**REPONSE AU COURRIER DU 26 AOUT 2021
DE DEMANDE DE COMPLEMENTS**

**ETABLISSEMENTS FEVRE
SOLUTION BOIS ET METAUX
CHAVAGNES EN PAILLERS (85)**

**DOSSIER DE DEMANDE D'AUTORISATION ENVIRONNEMENTALE
AU TITRE DE LA RUBRIQUE 2415 « MISE EN ŒUVRE DE PRODUIT
DE PRESERVATION AU BOIS »**

Figure 1: Représentation des flux thermiques stockages de bois

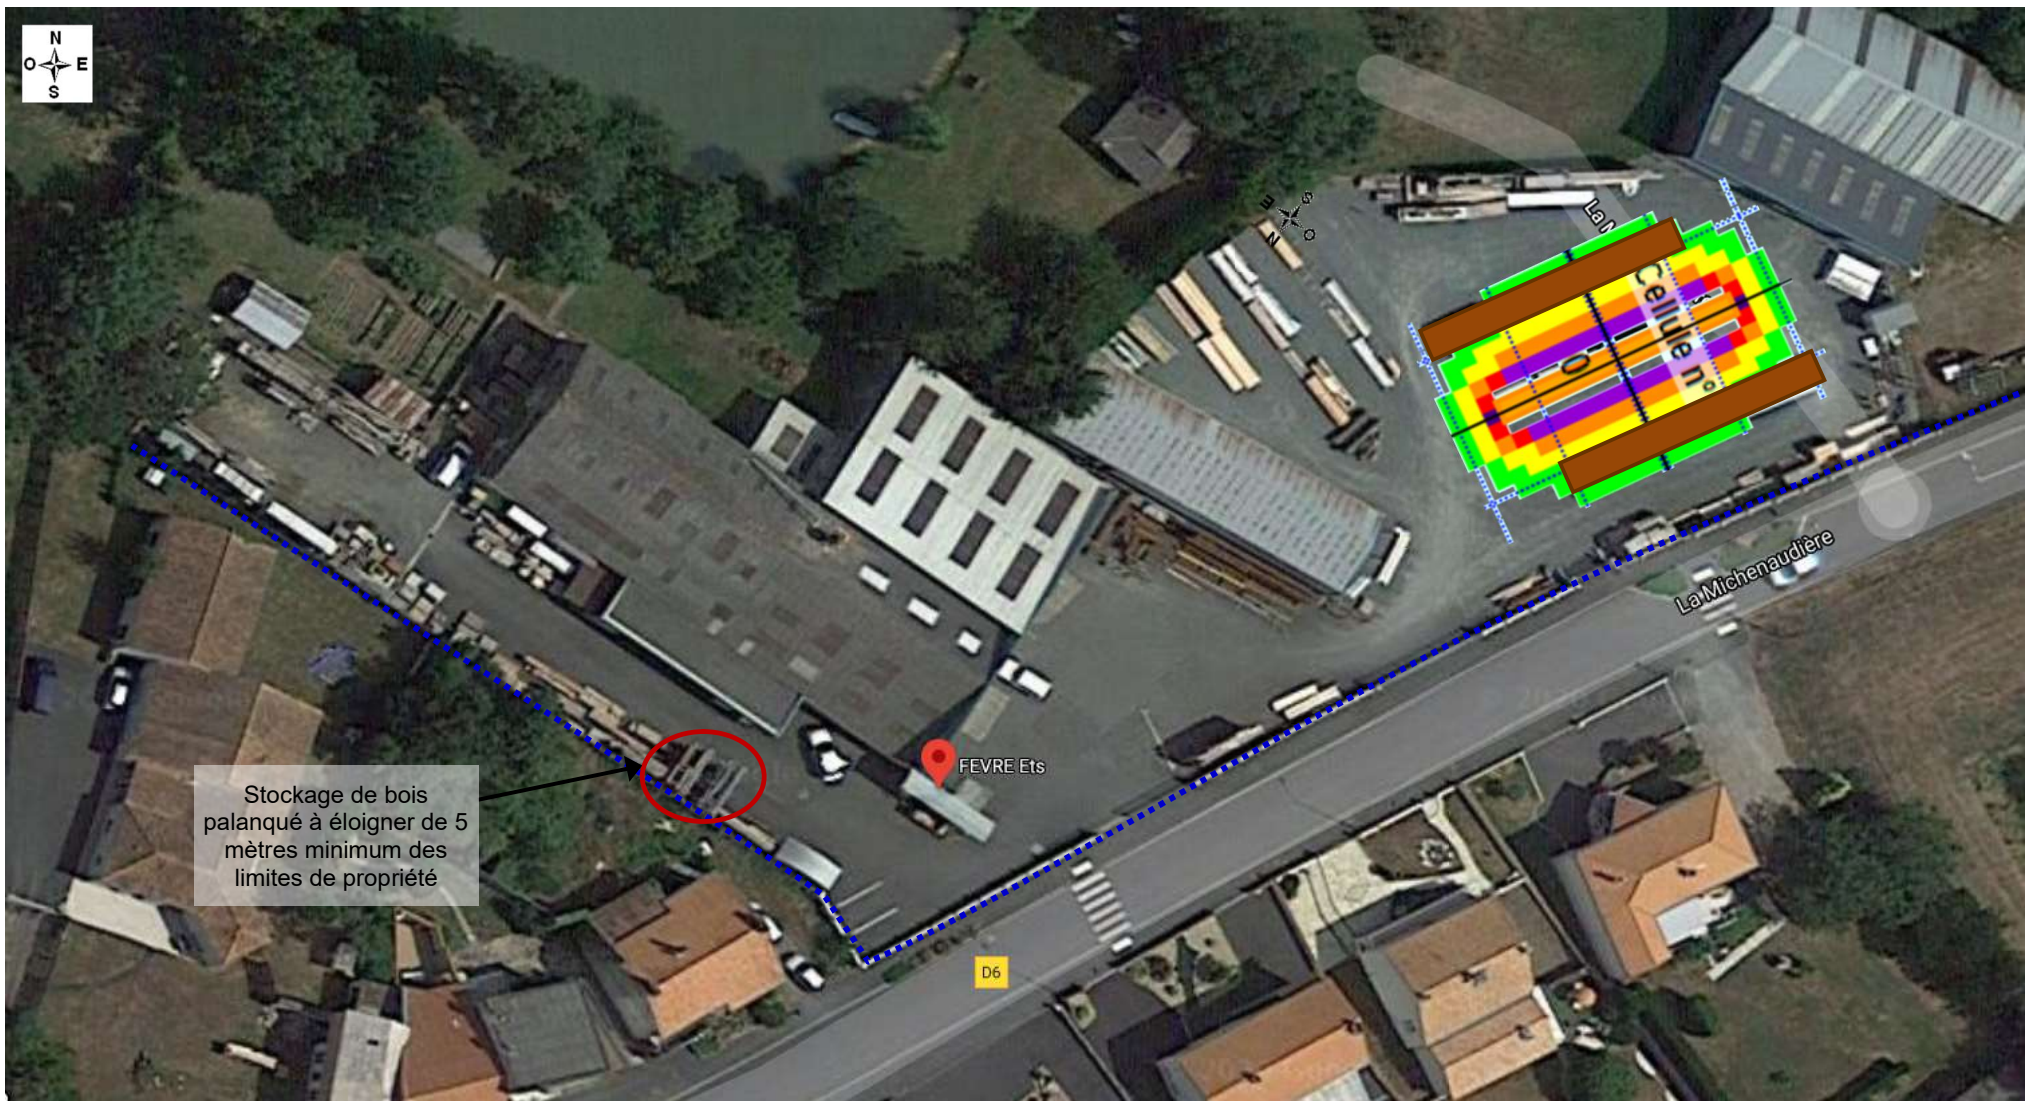
Point	Éléments complémentaires demandés	Réponses	Pièces justificatives																	
7	<p>Le demandeur doit revoir sa proposition afin de confiner sur site les effets thermiques irréversibles en cas d'incendie du stockage de bois en rack situé à l'ouest (PhD n°4 de l'étude de dangers). En effet, malgré la prise en compte d'un écran thermique (mur « coupe-feu » de 3 m de hauteur et 4 m de largeur), la modélisation montre que des effets irréversibles atteignent toujours le jardin de l'habitation voisine, aux extrémités de cet écran.</p> <p>Le demandeur doit définir les mesures (réduction du volume stocké ou de la hauteur, éloignement du stockage, mis en place d'un écran thermique, etc.) permettant de confiner les effets thermiques irréversibles en cas d'incendie du stockage de bois en rack situé à l'est (PhD n°4 de l'étude de dangers). En effet, même si le risque est jugé « modéré », le III de l'article D.181-15-2 du code de l'environnement dispose que « l'étude de dangers justifie que le projet permet d'atteindre, dans des conditions économiquement acceptables, un niveau de risque aussi bas que possible, compte tenu de l'état des connaissances et des pratiques et de la vulnérabilité de l'environnement de l'installation ».</p>	<p><u>Stockage palanqué zone Est</u></p> <p>Hauteur de flamme maximale : 3,6 m Puissance maximale développée par l'incendie : 15,7 MW Pouvoir émissif de la flamme maximal par unité de surface : 29,10 kW/m²</p>

<p>Tableau 1 : Distances d'effets de l'incendie d'un stockage « palanqué »</p> <p>Afin de circonscrire les flux thermiques au sein de l'établissement, l'exploitant inversera le stockage palanqué en partie Est de l'établissement avec un stockage en masse plus reculé par rapport aux limites de propriété, évitant ainsi la présence de flux de 3 kW/m² au niveau du trottoir le long de la route La Michenaudière. (le recul minimum d'un stockage palanqué devant être de 12 m minimum). Aucune propagation aux autres stockages étant attendue</p> <p><u>Stockage palanqué zone Ouest</u></p> <p>La modélisation a été relancée suite à une longueur de stockage prise en compte trop importante. Hauteur de flamme maximale : 4,2 m Puissance maximale développée par l'incendie : 2,9 MW Pouvoir émissif de la flamme maximal par unité de surface : 23,20 kW/m²</p>	Hauteur de cible (m)	Distance selon l'axe médian du côté de la :	Distance aux seuils des effets thermiques			3 kW/m ²	5 kW/m ²	8 kW/ m ²	1,8	Largeur	5 m	5 m ¹	Non atteint	Longueur	12 m	10 m	5 m ⁴	<p>Plan page ci-après présentant les modifications à apporter pour éviter tout rayonnement thermique au-delà des limites de propriété</p>
Hauteur de cible (m)	Distance selon l'axe médian du côté de la :	Distance aux seuils des effets thermiques																		
		3 kW/m ²	5 kW/m ²	8 kW/ m ²																
1,8	Largeur	5 m	5 m ¹	Non atteint																
	Longueur	12 m	10 m	5 m ⁴

Hauteur de cible (m)	Distance selon l'axe médian du côté de la :	Distance aux seuils des effets thermiques			3 kW/m ²	5 kW/m ²	8 kW/ m ²	1,8	Largeur	5 m ¹	5 m ¹	Non atteint	Longueur	5 m ¹	5 m ¹	5 m ¹			
Hauteur de cible (m)	Distance selon l'axe médian du côté de la :	Distance aux seuils des effets thermiques																				
		3 kW/m ²	5 kW/m ²	8 kW/ m ²																		
1,8	Largeur	5 m ¹	5 m ¹	Non atteint																		
	Longueur	5 m ¹	5 m ¹	5 m ¹																		
		<p>Tableau 2 : Distances d'effets de l'incendie d'un stockage « palanqué »</p> <p>¹ Dans l'environnement proche de la flamme, le transfert convectif de chaleur ne peut être négligé. Il est donc préconisé pour de faibles distances d'effets comprises entre 1 et 5 m de retenir une distance d'effets de 5 m et pour celles comprises entre 6 m et 10 m de retenir 10 m</p> <p>Le stockage de bois en palanqué partir Ouest étant générateur de flux thermiques (à partir du moment il y a de l'air entre les étages) dans un rayon de 5 m autour de ce dernier, il sera déplacé à une distance minimale de 5 m des limites de propriété.</p> <p><u>Stockage masse de grande longueur et de hauteur 1,5 m</u></p> <p>Aucun flux n'est généré lorsque le stockage de bois se fait en masse, aussi il est demandé à pouvoir conserver à proximité des limites de propriété des zones de stockage bois dès lors que ces dernières sont réalisées en masse (ilôt) et limité à 1,5 m de hauteur</p>					Conférer note de calcul flux thermique stockage masse en annexe 4 du présent document
